INFORMACJA NR 2 DLA WYKONAWCÓW

**Dotyczy: postępowania pn.: „DOSTAWA SPRZĘTU MEDYCZNEGO I POMOCNICZEGO”,
Znak postępowania: Szp/FZ/-31/Dostępność plus dla zdrowia/2021**

(Zdjęcie poglądowe oferowanego wózka)

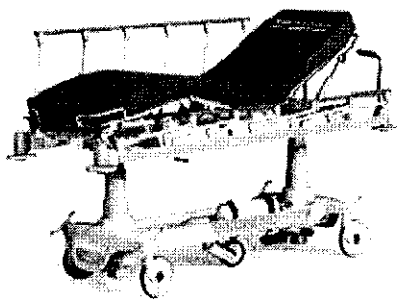
Pytanie 23: Czy (w pkt. 7) Zamawiający dopuści wózek posiadający siedzisko i oparcie miękkie, zmywalne, bez właściwości antybakteryjnych?

Zamawiający podtrzymuje zapisy SWZ w zakresie objętym zapytaniem Wykonawcy.

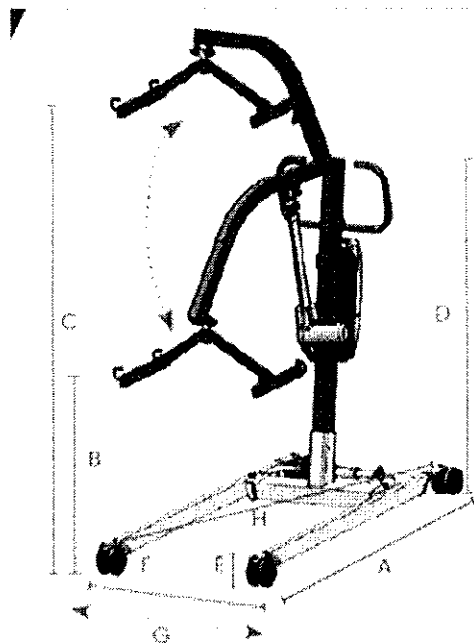
Punkt 18 - 23 Prosimy o dopuszczenie podnośnika o następujących parametrach

- A. Całkowita długość: 125 cm
- B. Minimalna wysokość podnoszenia: 55 cm
- C. Maksymalna wysokość podnoszenia: 182 cm
- D. Wysokość całkowita: 125 cm
- E. Wysokość ramy: 11 cm

- F. Minimalna szerokość podstawy: 73 cm
- G. Maksymalna szerokość podstawy: 105 cm
- H. Promień skrętu: 143 cm

Zamawiający dopuszcza do zaoferowania parametry jak w zapytaniu w punktach:

- E. Wysokość ramy: 11 cm,
 - F. Minimalna szerokość podstawy: 73 cm,
 - G. Maksymalna szerokość podstawy: 105 cm,
- przy zachowaniu pozostałych parametrów.

W zakresie parametrów określonych w punktach A, B, C, D, H zapytania - Zamawiający podtrzymuje zapisy SWZ.
